**AVIS RELATIF À LA PROTECTION
CONTRE LES EVENTUELS EFFETS NOCIFS ET NUISANCES
PROVOQUÉS PAR LES RAYONNEMENTS NON IONISANTS
GÉNÉRÉS PAR DES ANTENNES ÉMETTRICES STATIONNAIRES**

Commune : LIEGE - Exploitant : ORANGE

Référence exploitant : 410L1_1 / 30450L1_6 / 40450L1_6 / 50450L1_1

Rapport n° 2905 / 2025

Figure 1 : Vue en plan des lieux de séjour et des points de contrôle

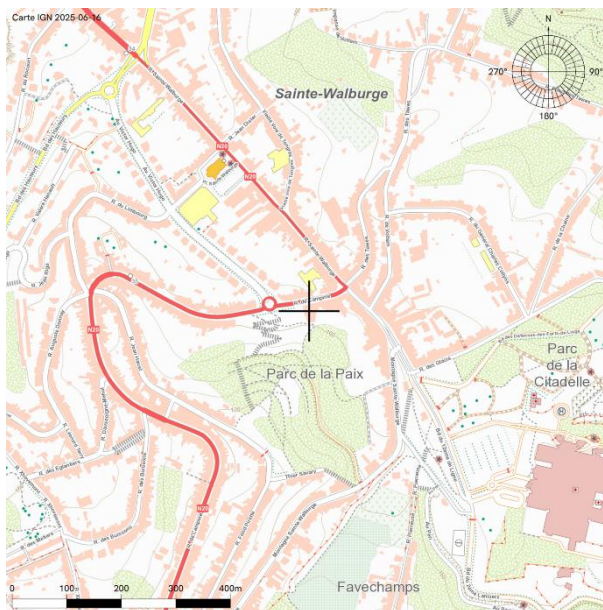
Les fréquences d'émission, la puissance rayonnée par chacune des antennes et leur gain permettent de déterminer le rayon de la zone à analyser. Tout dépassement de la limite par installation est exclu en dehors de cette zone. Le tableau 2 reprend les 35 LS² pour lesquels l'indice d'exposition est le plus élevé. Les différentes colonnes indiquent :

- le numéro du point de contrôle repris sur un des plans de la figure 1;
- le numéro du LS dans lequel se trouve le point de contrôle de la 1^{ère} colonne ;
- l'atténuation d'obstacle prise en compte pour le calcul de l'indice d'exposition dans le LS ;
- le résultat du calcul de l'indice d'exposition.

En ce qui concerne les antennes de l'installation mentionnées dans le tableau 1, la distance maximale à laquelle la limite pourrait être atteinte, à l'extérieur, est égale à 90,6 m. S'il n'y a pas de LS à une distance inférieure, les antennes respectent forcément la limite d'immission.

Dans le cas des LS situés à l'intérieur des bâtiments, une atténuation d'obstacle est prise en compte et il en résulte que la distance maximale à laquelle la limite pourrait être atteinte se réduit à 65,3 m.

Figure 2 : Vue en plan des installations d'antennes dans un rayon de 300 mètres autour de l'installation faisant l'objet de la demande d'avis

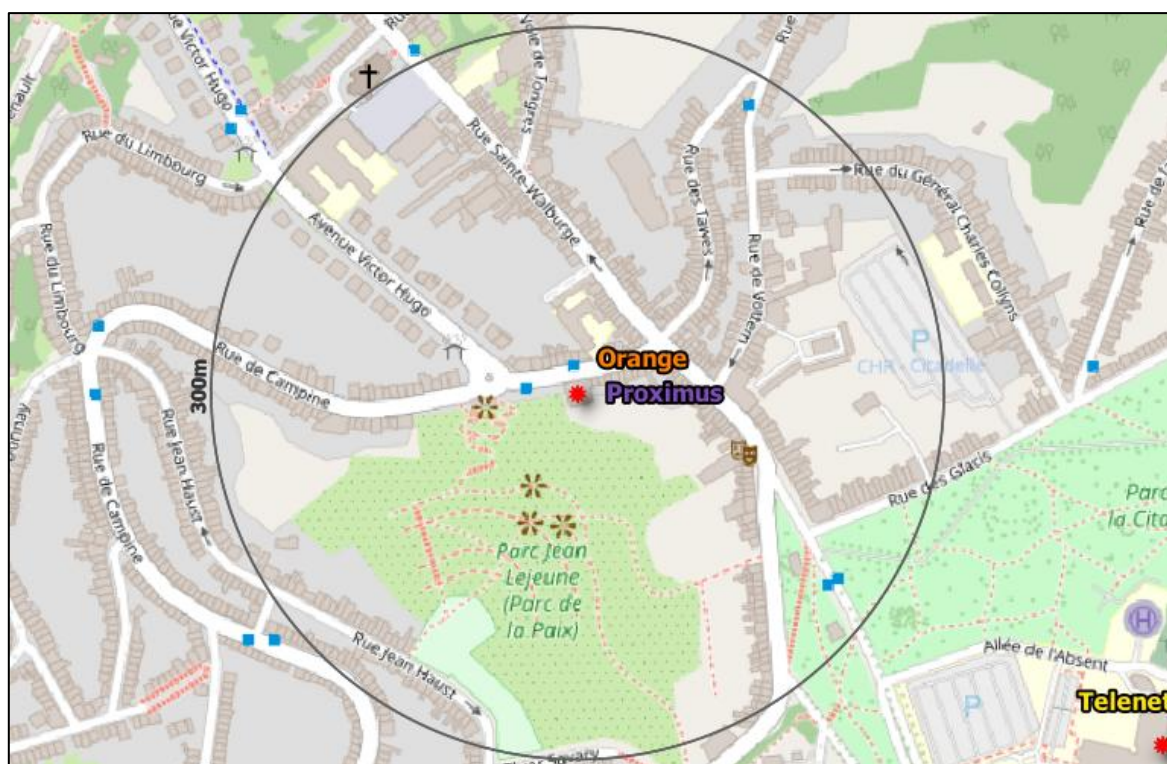
Le plan en projection verticale de la figure 2 indique la localisation des installations d'antennes émettrices stationnaires visées par le décret et situées dans un rayon de 300 mètres autour de l'installation référencée dans le paragraphe 2 et localisée au centre du cercle. Les données de localisation de ces antennes et les avis correspondant sont accessibles via le cadastre en ligne des antennes émettrices stationnaires⁸. Les installations prises en compte dans l'évaluation du respect de la limite cumulative sont les installations d'antennes émettrices déclarées en service par l'exploitant à la date du présent avis, à l'exception de l'installation référencée dans le paragraphe 2 et éventuellement d'autres installations ayant fait l'objet d'une demande d'avis à la même date et qui sont situées à l'intérieur de la zone de 300 mètres de rayon.

- a) il y a au plus 4 installations d'antennes émettrices stationnaires présentes dans la zone d'évaluation de 300 mètres de rayon représentée dans la figure 2, y inclus l'installation référencée dans le paragraphe 2 : la limite cumulative définie à l'article 4, §2 du décret est nécessairement respectée dans les lieux de séjour à l'intérieur de la zone d'évaluation de 300 mètres de rayon ;

- b) il y a exactement 5 installations d'antennes émettrices stationnaires présentes dans la zone d'évaluation de 300 mètres de rayon représentée dans la figure 2, y inclus l'installation référencée dans le paragraphe 2 et il existe, pour 3 ou 4 de ces installations, un avis attestant le respect de la limite abrogée de 3 V/m : la limite cumulative définie à l'article 4, §2 du décret est nécessairement respectée dans les lieux de séjour à l'intérieur de la zone d'évaluation de 300 mètres de rayon ;

- c) dans tous les autres cas, il a été vérifié que la limite cumulative définie à l'article 4, §2 du décret n'est pas dépassée dans les lieux de séjour sur base du nombre d'installations localisées dans la zone d'évaluation de 300 mètres de rayon représentée dans la figure 2, de leur localisation ainsi que des données inscrites dans la figure 1 et au paragraphe 4 du présent avis et dans les avis attestant le respect de la limite par installation ou de la limite abrogée de 3 V/m relatifs aux autres installations reprises dans la figure 2.

Compte tenu des considérations ci-dessus, il apparaît que l'intensité du rayonnement électromagnétique généré, dans les lieux de séjour situés dans un rayon de 300 mètres autour de l'installation référencée dans le paragraphe 2, par l'ensemble des antennes émettrices stationnaires de l'ensemble des exploitants du même site d'antennes émettrices stationnaires respecte la limite fixée à l'article 4, § 2 du décret.
